福建清华建筑设计院有限公司

一层平面变更

二层平面变更

①-④轴立面图变更后

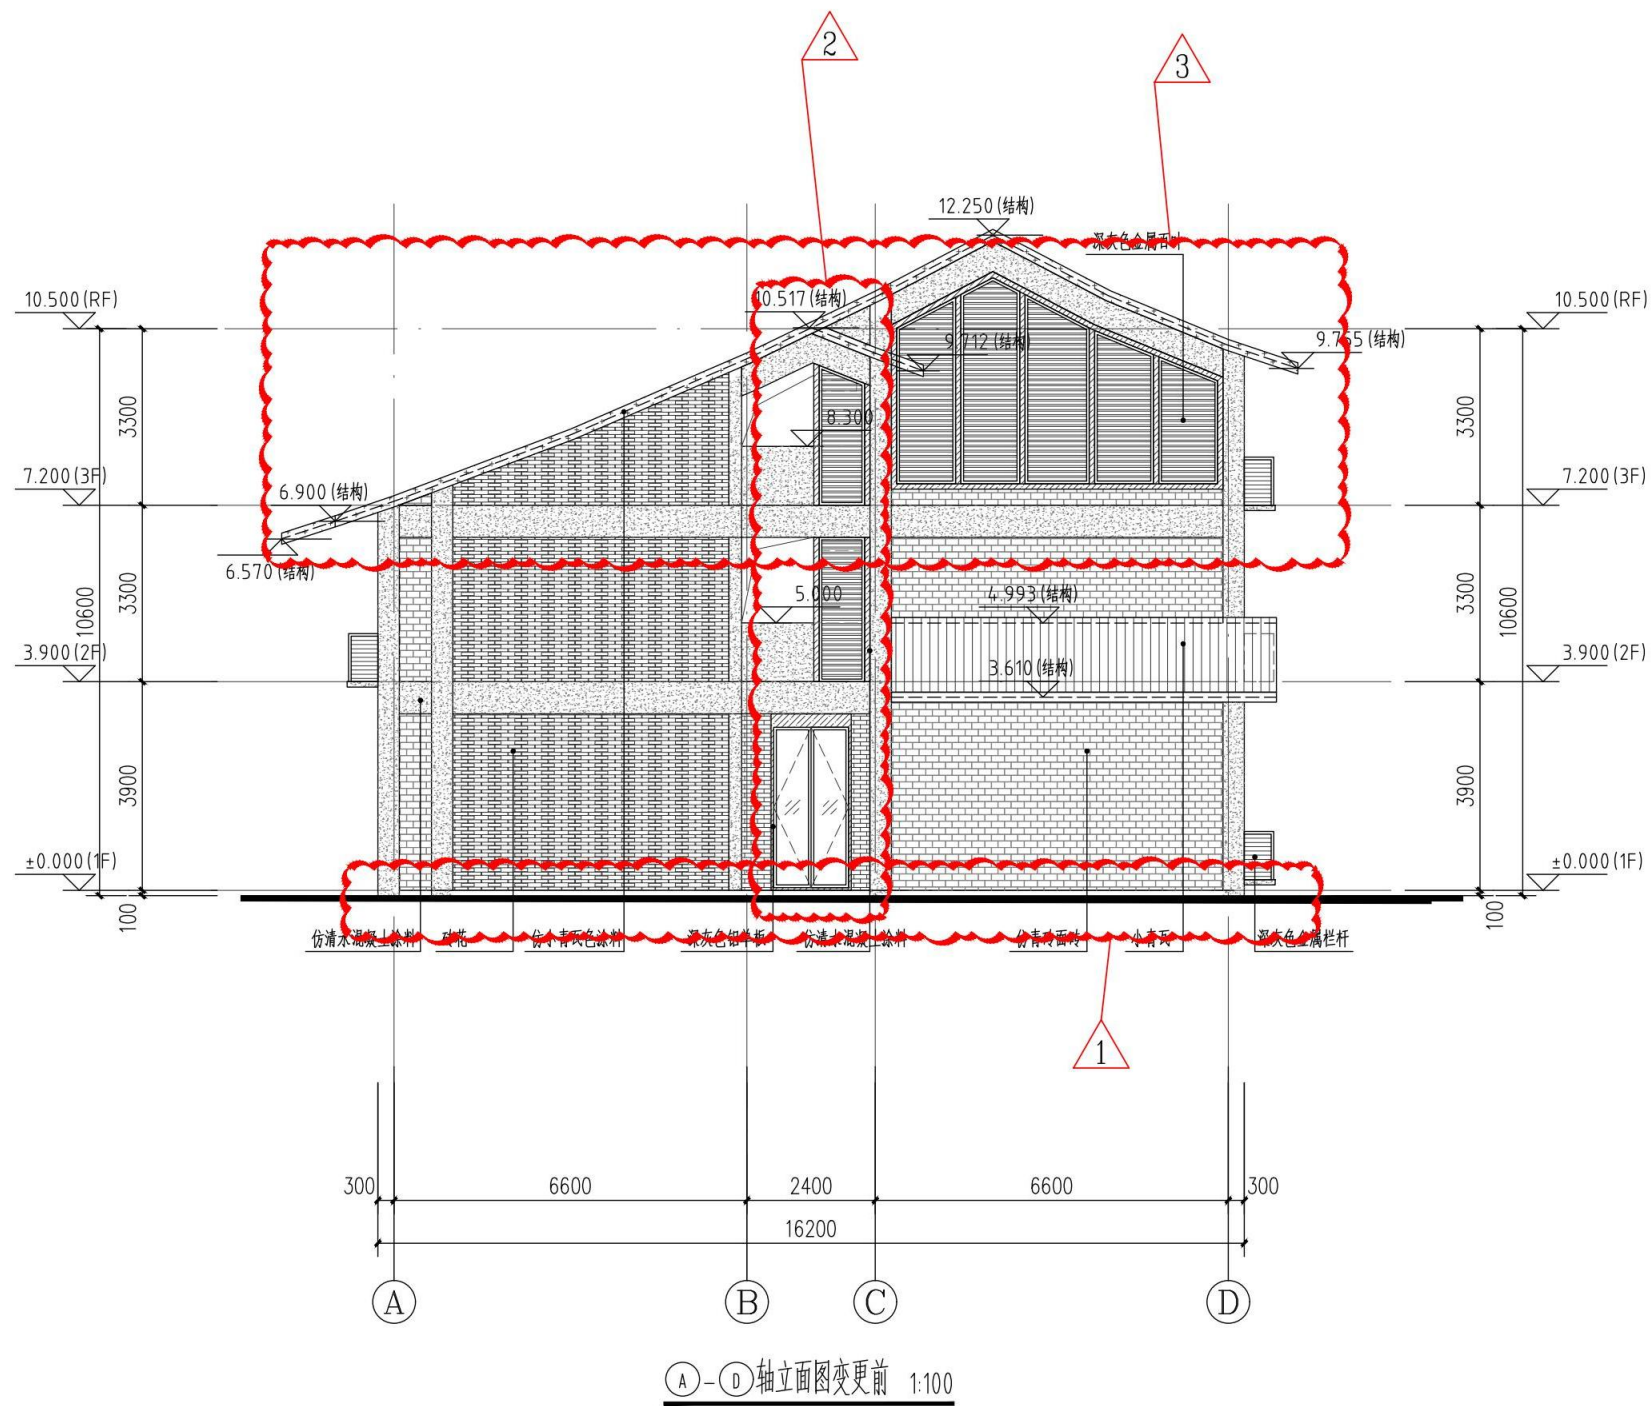
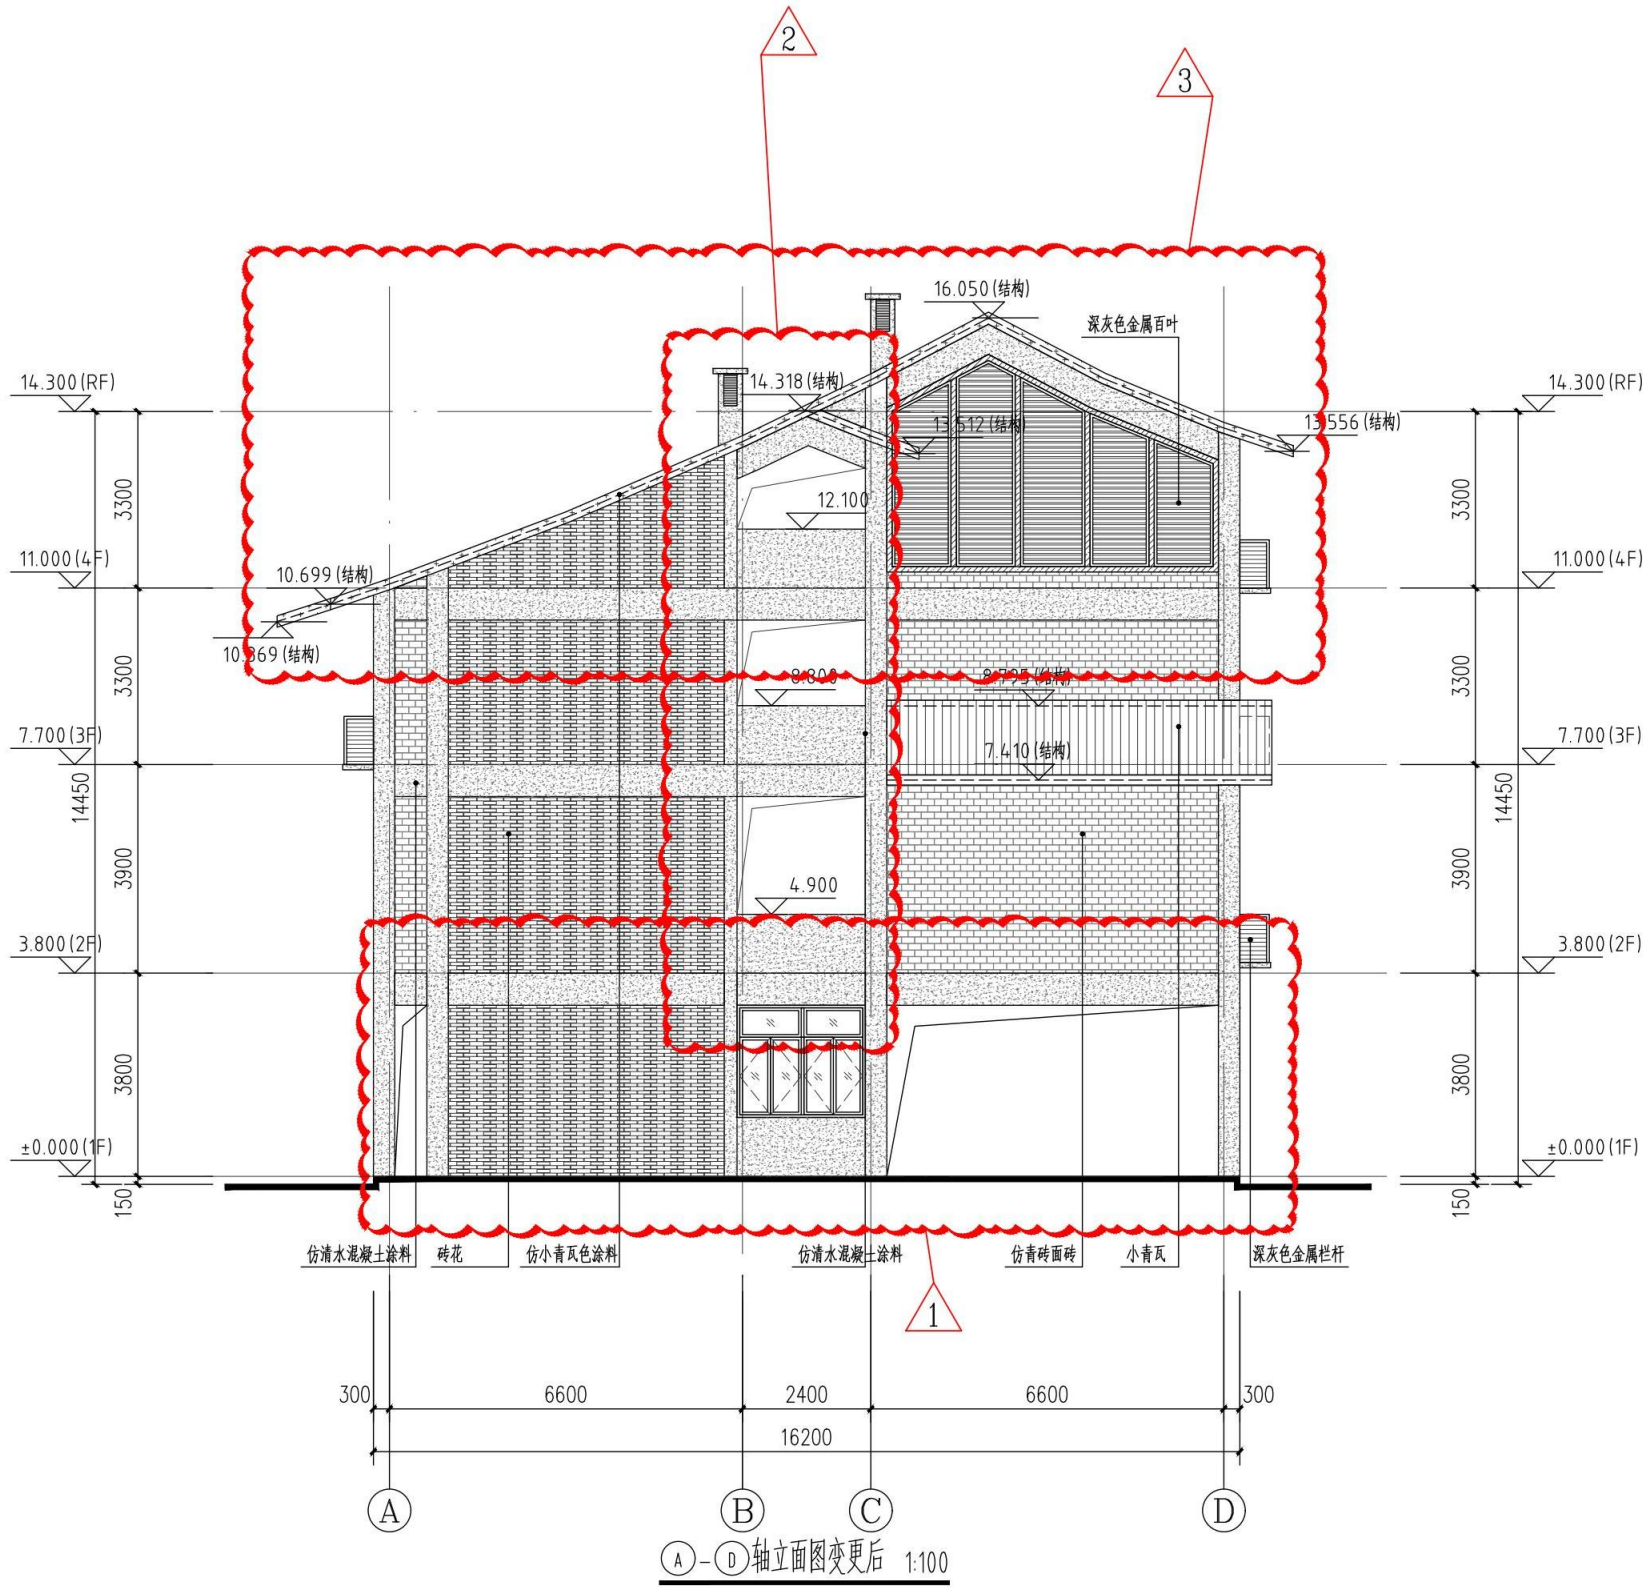
A-D轴立面变更

- 1、增设架空层;
- 2、删除部分百叶窗;
- 3、根据屋顶平面图调整立面相应修改。

1-1剖面图变更后 1:100

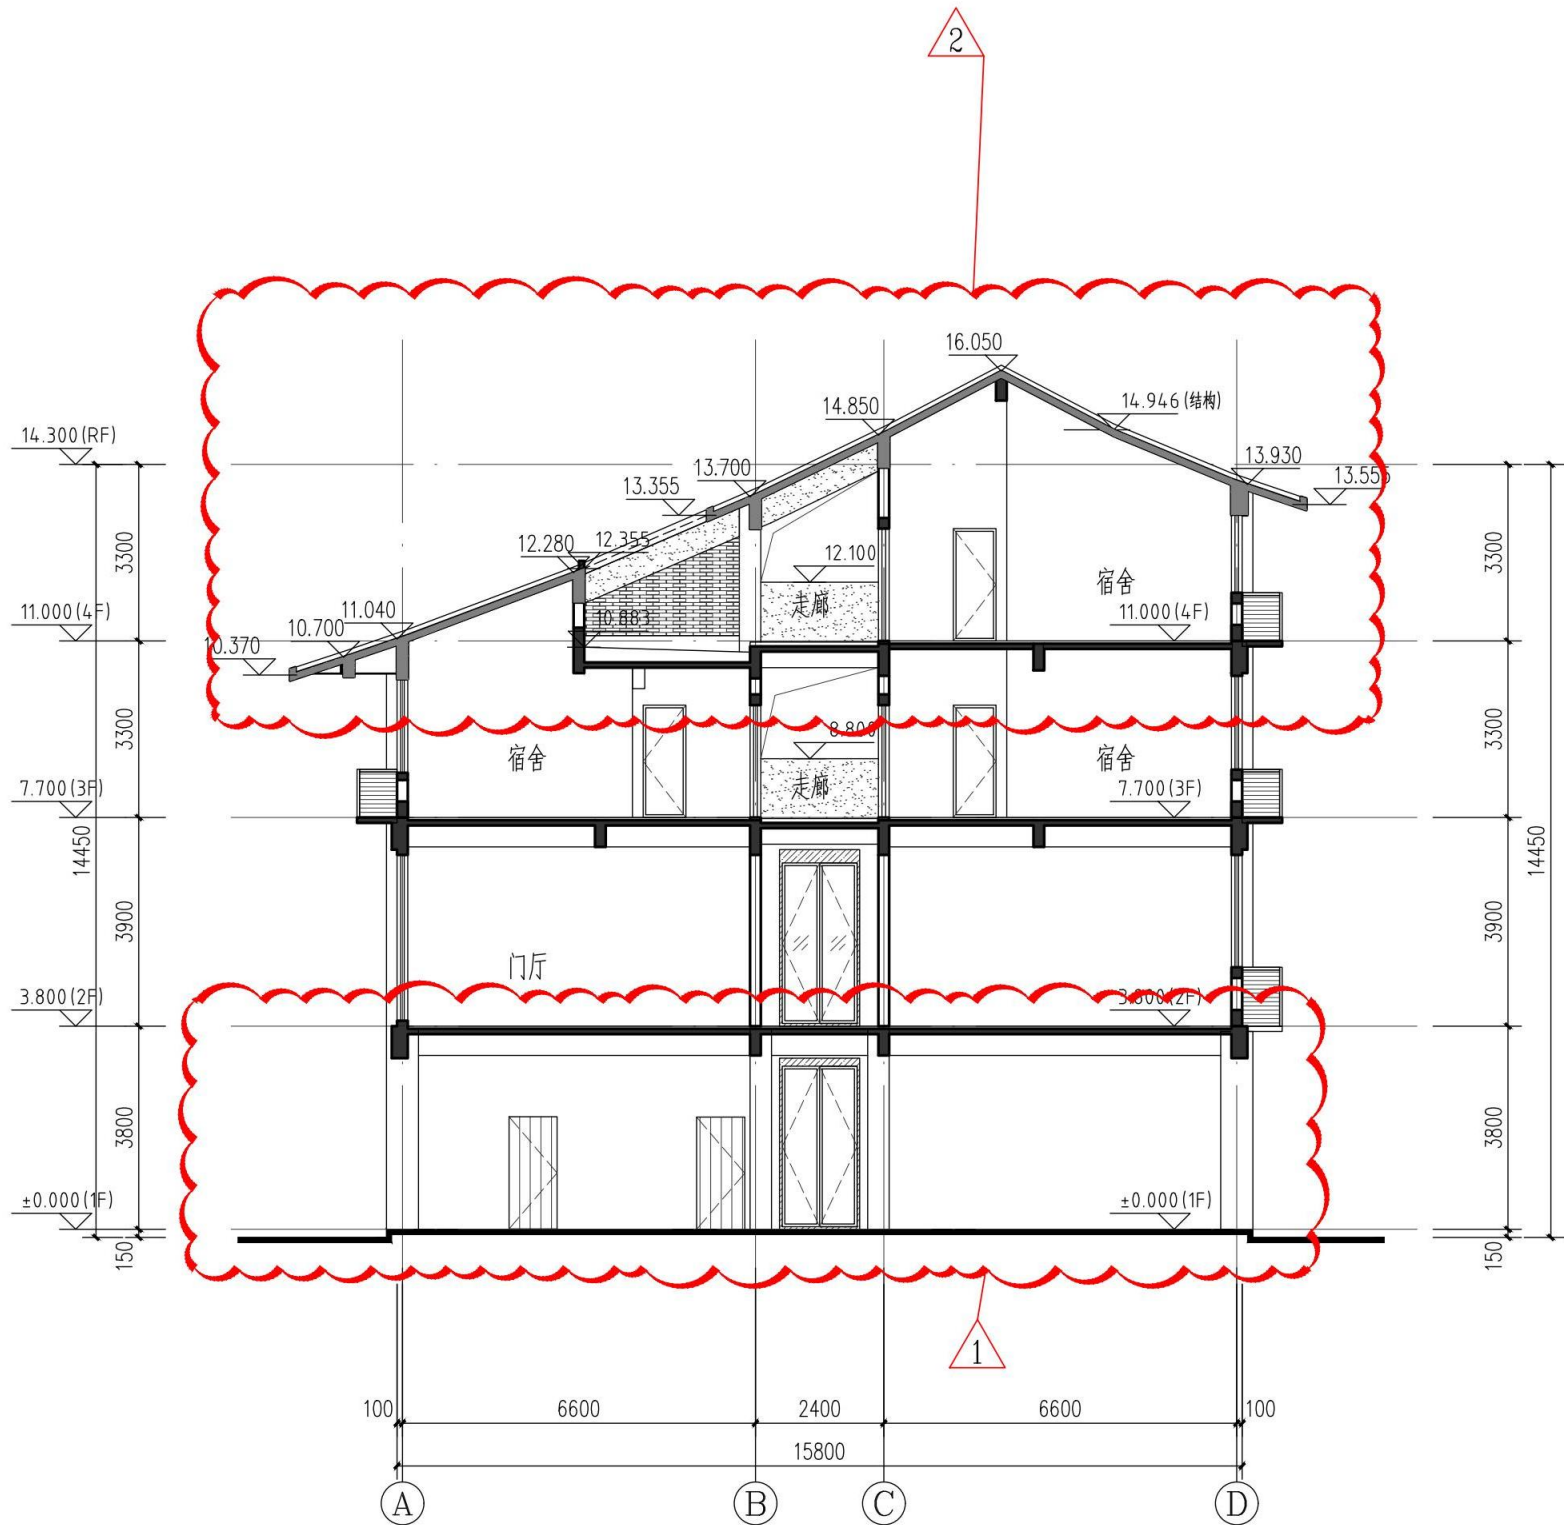
1-1剖面变更

- 1、增设架空层;
- 2、根据屋顶平面图调整立面相应修改。
